Parc photovoltaïque Grignan – Neoen

COMMUNE DE GRIGNAN (26)

**Mémoire en réponse à l’avis délibéré de la
Mission Régionale d’Autorité
environnementale**

Mai 2021

Tracé hypothétique de raccordement au poste source de MONTJOYER (6,2 km)

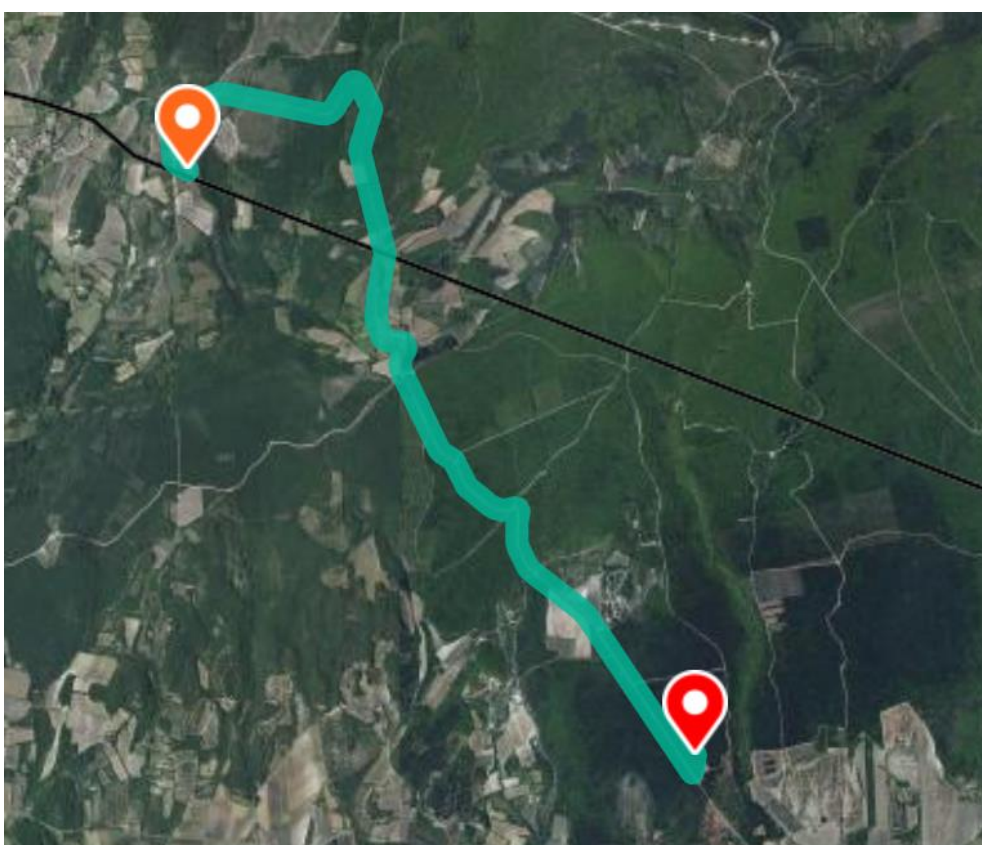
L'Autorité environnementale recommande de compléter l'étude d'impact par une présentation des caractéristiques du raccordement du parc au réseau électrique public, d'évaluer ses incidences et de prévoir les mesures d'évitement, de réduction et de compensation adaptées.

Enedis n'a pas encore été consulté dans le cadre du projet solaire de Grignan. Deux postes sources sont envisagés : le poste de Monjoyer ou le poste de Montmartel. Le tracé hypothétique de raccordement suivra les voies existantes sur un linéaire de respectivement 6,2 km ou 11,8 km. En général, les réseaux électriques propriété d'Enedis sont enfouis le long de la voie publique afin de faciliter leur accessibilité et de limiter les demandes de droit de passage (mesure de réduction). Les opérations de réalisation de la tranchée, de pose du câble et de remblaiement se dérouleront de façon simultanée (mesure de réduction) : les trancheuses utilisées permettent de creuser et déposer le câble en fond de tranchée de façon continue et très rapide. Le remblaiement est effectué manuellement immédiatement après le passage de la machine.

L'emprise de ce chantier mobile est donc réduite à quelques mètres linéaires (mesure de réduction) et la longueur de câble pouvant être enfouie en une seule journée de travail est de l'ordre de 500 m (mesure de réduction). Le raccordement durerait donc ici de environ 12 jours à environ 23 jours.

Dans la suite, le tracé de Montjoyer est considéré comme celui choisi par ENEDIS.

L'emprise de ce chantier sera concentrée sur les bords de voirie. De plus, la largeur de la tranchée est de 80 cm environ pour une profondeur de 80 cm à 1,20 m et une longueur de 6,2 km.

La surface totale impactée serait donc d'environ 5 952 m².

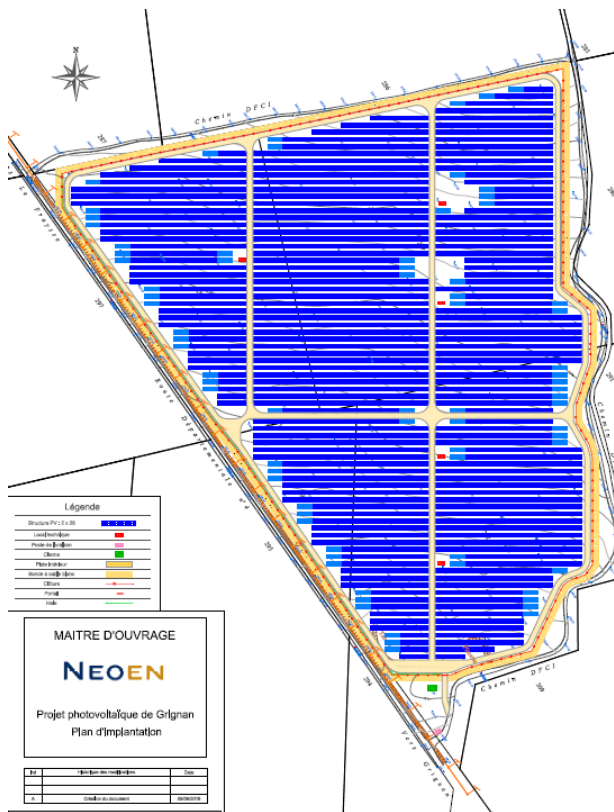
L'Autorité environnementale considère que l'artificialisation d'une superficie de 15 hectares d'un écosystème méditerranéen, fragmentera davantage encore un milieu forestier écologiquement intéressant. Cette fragmentation fragilisera le fonctionnement d'ensemble du milieu. Or, la fragmentation des milieux naturels est identifiée comme une des causes majeures de l'érosion de la biodiversité à l'échelle nationale et internationale.

L'Autorité environnementale recommande au pétitionnaire de mieux évaluer l'effet de fragmentation du milieu forestier lié à la réalisation et à l'exploitation du projet.

Une centrale photovoltaïque n'est pas un projet qui artificialise un milieu au même titre qu'une zone d'aménagement concerté / ZAC (conservation de la strate herbacée et de la banque de graine, maintien de la perméabilité des sols pour l'écoulement...)

Seule la partie dédiée à la centrale sera "défrichée", soit 9,2 ha. L'état boisé des OLD sera conservé, de même que la strate herbacée, au travers des travaux de bûcheronnage. L'éclaircissement de ces milieux

V0 – Projet maximal avant concertation (19 ha de surface clôturée), sans prise en compte des OLD (à rajouter) (version de juillet 2019)

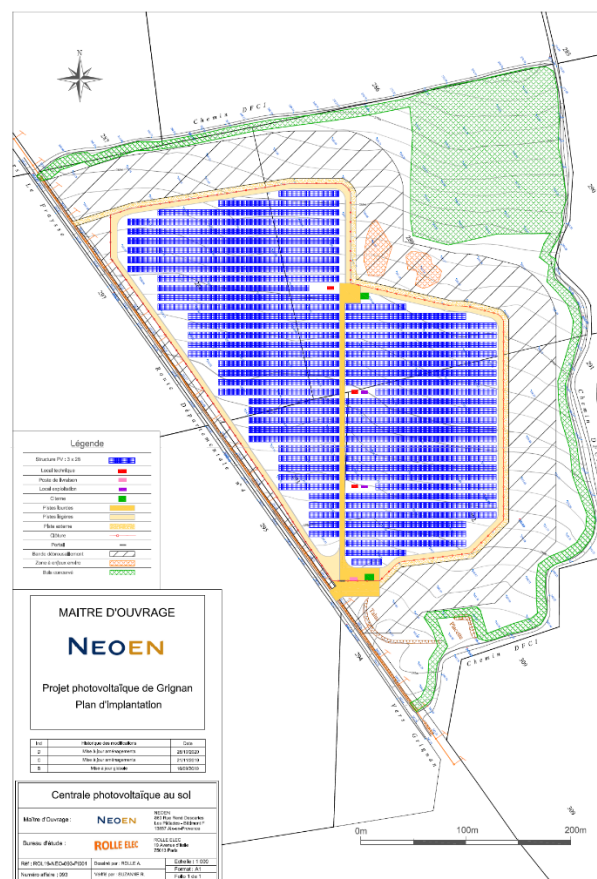
Il est à noter que comme le niveau d'enjeu retenu est qualifié de faible par le pétitionnaire pour l'habitat d'intérêt communautaire (N°9340) constitué de boisement à chênes verts, aucune mesure d'évitement n'est mise en œuvre pour celui-ci.

Cf. P.175 : ME01 : Mesures d'évitement intégrées lors de la conception du projet. Cette mesure a permis la mise en œuvre d'une réduction de la superficie au regard de la superficie initiale proposée par NEOEN (réduction de près la moitié de la surface initiale du projet, mesure d'évitement en amont et au cours de la conception du projet, processus itératif). Cette mesure a visé ainsi à réduire significativement la surface de boisements détruits (19 ha de surface clôturée lors de la version de juillet 2019, 9,2 ha de surface clôturée lors de la version de novembre 2019, soit une réduction de surface de près de 10 ha de surface clôturée).

Vf – Projet final envisagé après concertation (réduction de l'OLD, modification de la piste d'accès sud) (version de novembre 2019)

Localisation des gîtes à petite faune

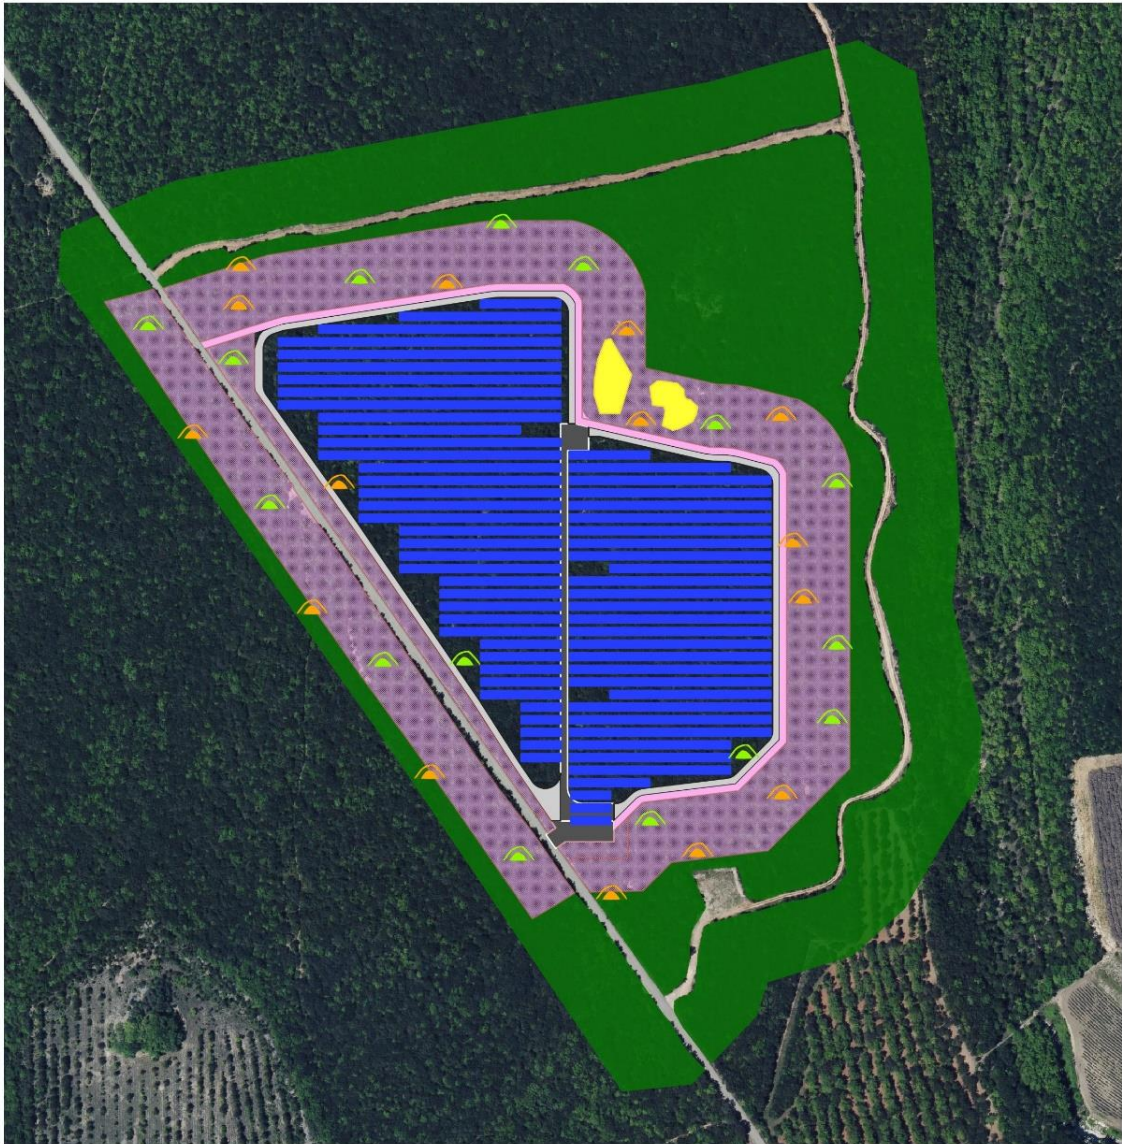
Afin de réduire les impacts du projet sur la faune, le dossier prévoit également la création de 30 gîtes à petite faune aux abords immédiats de l'emprise du projet, afin de servir d'habitats de substitution suite à la destruction de leur habitat d'origine. L'emplacement de ces gîtes n'est toutefois pas précisé dans le dossier.

La carte de l'emplacement des gîtes a été faite entre temps et fait l'objet de la mise à jour du dossier.

Plan d'aménagement forestier de la commune de Grignan
En rouge : parcelles visées par le projet vouées à la sylviculture

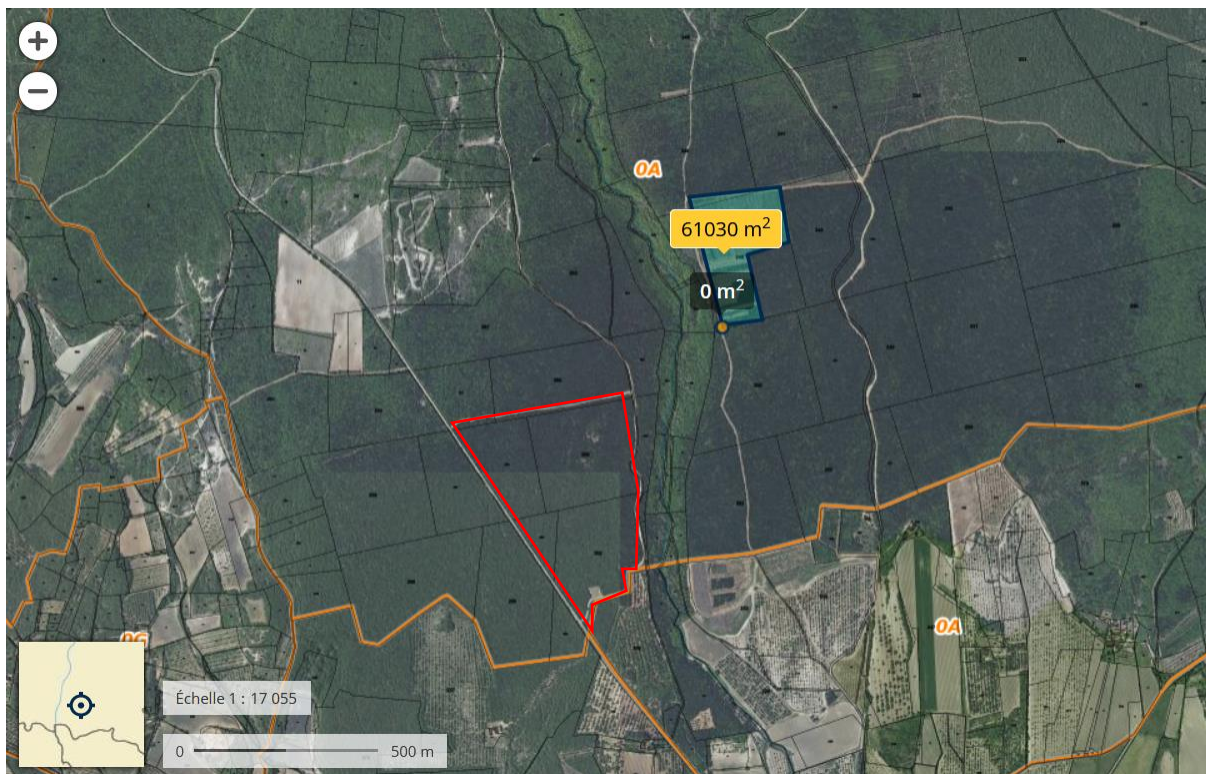
L'Autorité environnementale recommande de réévaluer le niveau d'impact résiduel du projet sur la faune et la flore, au regard de la surface importante d'habitat forestier détruit.

- Surface de 9,2 ha détruit / 12 000 ha de massif forestier
- Surface de l'OLD dégradé, mais conservation de l'état boisé

De plus, les parcelles visées par le projet auraient fait l'objet à court ou moyen terme de coupes d'affouage type coupe à blanc, prévues par le plan d'aménagement forestier.

Ces coupes ont d'ailleurs été réalisées sur plusieurs parcelles forestière communales, dont 6,1 ha de parcelles récemment coupées à blanc à 330 m au nord-est de la zone d'étude.

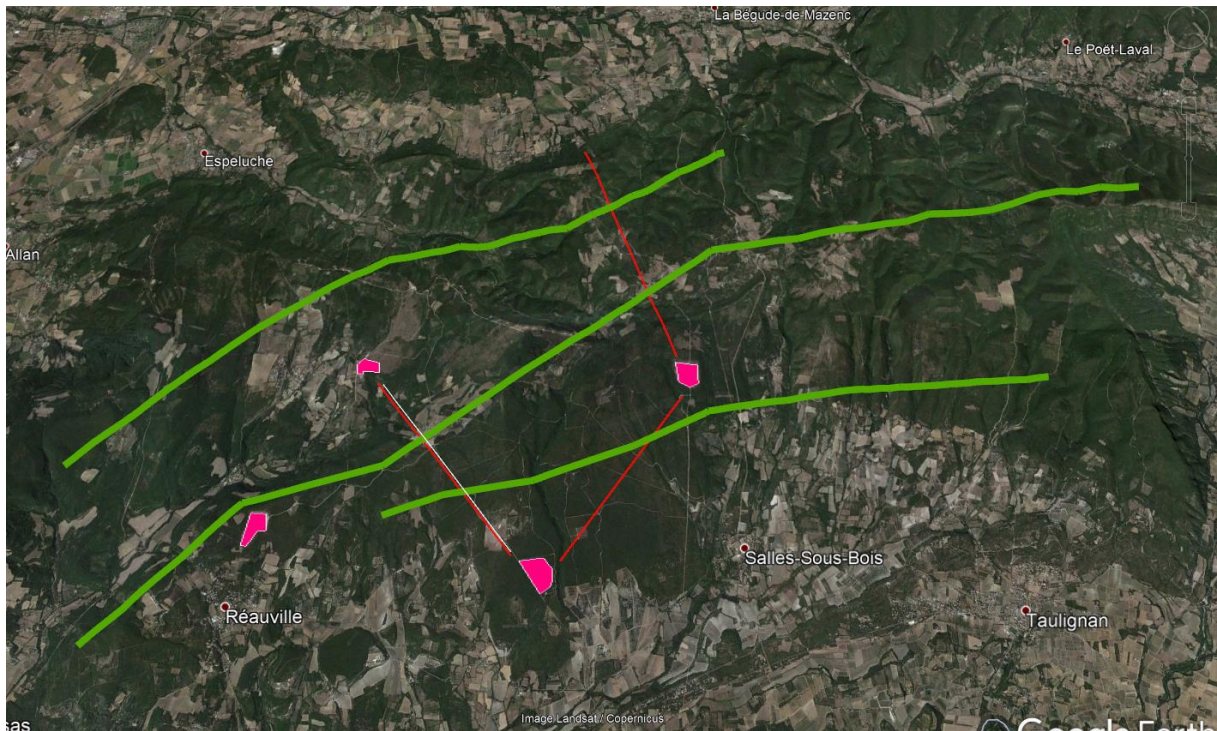
L'Autorité environnementale recommande de réévaluer le niveau d'impact retenu sur la fonctionnalité écologique forestière, qualifié de modéré par le dossier. En effet, cette qualification semble sous-estimée au regard de la superficie totale de boisements de chênes verts concernés (minimum 47 ha¹⁴).

Le massif forestier des communes de Grignan, Réauville, Salle Sous-bois et Montjoyer est une entité qui s'étend sur près de 13 600 ha.

Le projet étant prévu sur 9,2 ha de surface défrichée et 6 ha de surface débroussaillée, celui-ci représente une destruction de 0,1 % du massif total.

La surface cumulée des parcs photovoltaïques totalise 47 ha, soit 0,3 % de la surface totale du massif forestier.

De plus, la distance moyenne entre les parcs étant de 3,5 km s'avère suffisante pour maintenir les continuités écologiques et la perméabilité du massif.
